Unsere Zeichen: DUB FSCA 2018-04

Datum: 24. Oktober 2018

**KORREKTURMASSNAHME / FIELD SAFETY CORRECTIVE ACTION (FSCA)
DRINGENDER RÜCKRUF AN EINEM MEDIZINPRODUKT: HARDWARE-NACHRÜSTUNG BEI PLEX ELITE
9000 ZWINGEND ERFORDERLICH**

Abbildung 1. Auf-/Ab-Schalter des höhenverstellbaren Tisches von PLEX Elite 9000. Vermeiden Sie jegliche Berührung des Metallgehäuses (einschließlich der Befestigungsschrauben), das den Auf-/Ab-Schalter aus schwarzem Kunststoff umgibt.

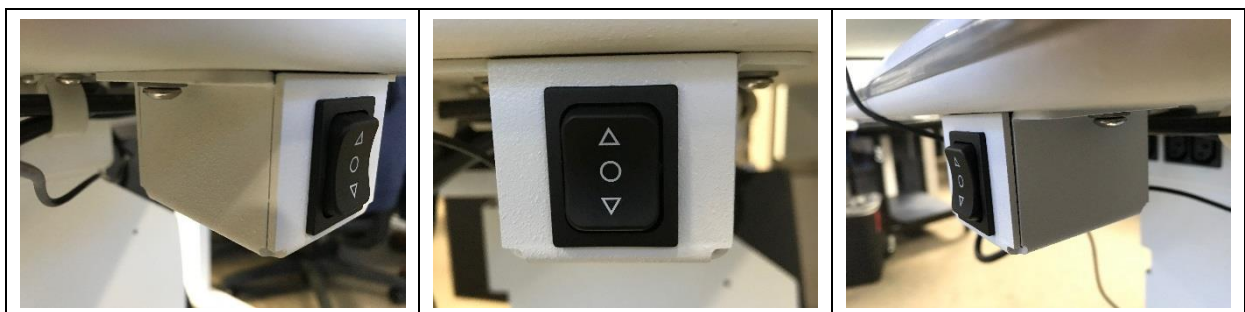
PLEX ELITE 9000 – AUF/AB-SCHALTER AM HÖHENVERSTELLBAREN TISCH: Unter bestimmten Fehlerbedingungen kann es an der aktuellen Konstruktion bei Berührung des Metallgehäuses (einschließlich Befestigungsschrauben) zu einer, für das Bedienpersonal gefährlichen, Spannung am Auf-/Ab-Schalter des höhenverstellbaren Tisches kommen. **Bitte beachten Sie hierzu Abbildung 1.** Aufgrund einer beschädigten Isolierung an einem der Drähte im Gehäuse des Auf-/Ab-Schalters des höhenverstellbaren Tisches könnte eine gefährliche Spannung durch elektrischen Kurzschluss auftreten.

Berühren Sie nur den Kunststoffteil des Auf-/Ab-Schalters, wenn Sie die Höhe des höhenverstellbaren Tisches anpassen. Vermeiden Sie jegliche Berührung des gesamten Metallgehäuses (einschließlich der Befestigungsschrauben), das den Auf-/Ab-Schalter aus schwarzem Kunststoff umgibt. **Bitte beachten Sie hierzu Abbildung 1.**

Unser Service wird sich zu einer Terminvereinbarung für die zwingend durchzuführende Nachrüstung an Ihrem PLEX Elite 9000 melden.
